COMMUNE DU MONETIER-LES-BAINS (05220)

**MODIFICATION SIMPLIFIEE N°1 DU PLAN
LOCAL D'URBANISME**

1. RAPPORT DE PRESENTATION

Modification simplifiée n°1 du PLU
approuvée le *14 juin 2022*

Baie fenière : Ouverture en toiture traditionnellement utilisée pour acheminer le foin dans le grenier. Ces baies se situent en toiture formant une lucarne. Les lucarnes sont généralement ~~rampantes-ou~~ à deux pans (dites jacobines).

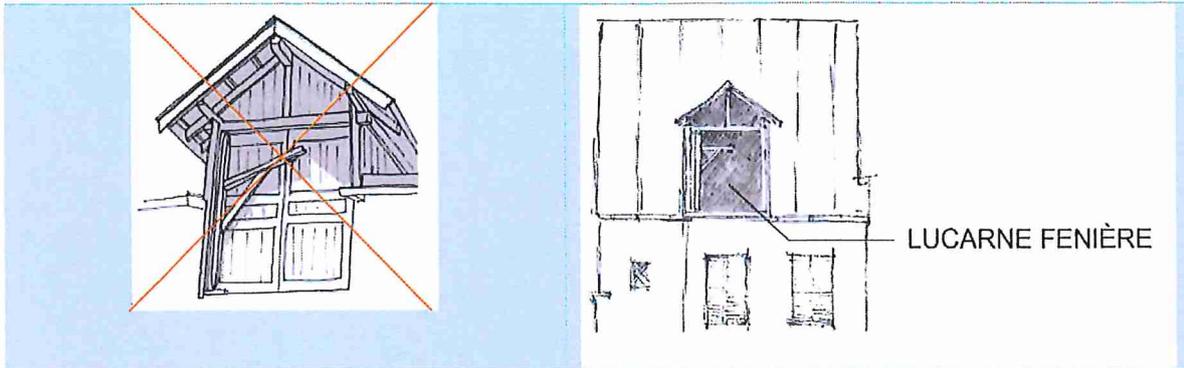
La définition donnée pour les baies fenières est inexacte puisque les baies pendantes sont interdites sur le territoire. Par ailleurs, les lucarnes rampantes ne sont pas de typologie locale. **Le texte comme l'exemple graphique sont donc modifiés.**

Baie/**lucarne** fenière : Ouverture en toiture traditionnellement utilisée pour acheminer le foin dans le grenier. Ces baies se situent en toiture formant une lucarne. Les lucarnes sont généralement à deux pans (dites jacobines). On retrouve des lucarnes adossées à l'égout de toiture.

La singularité des baies/**lucarnes** fenières est de s'inscrire à l'alignement de la façade et de constituer une ouverture importante.
